改善箇所説明図

オルタネーター用ハーネス

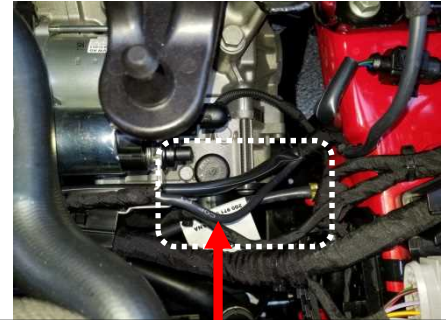
オルタネーター用ハーネスの配策作業指示が不適切なため、ギアボックスハウジングと当該ハーネスが干渉し、被膜が損傷するものがある。そのため、ハーネスがショートし、ヒューズが切れるとともに警告灯が点灯し、最悪の場合、バッテリーの充電不良によりエンジンが停止するおそれがある。

は、保護テープを追加する部品を示す

全車両、オルタネーター用ハーネスの配策を変更し、ハーネスに保護テープを取付ける。なお、当該ハーネスが損傷している場合は新品交換する。
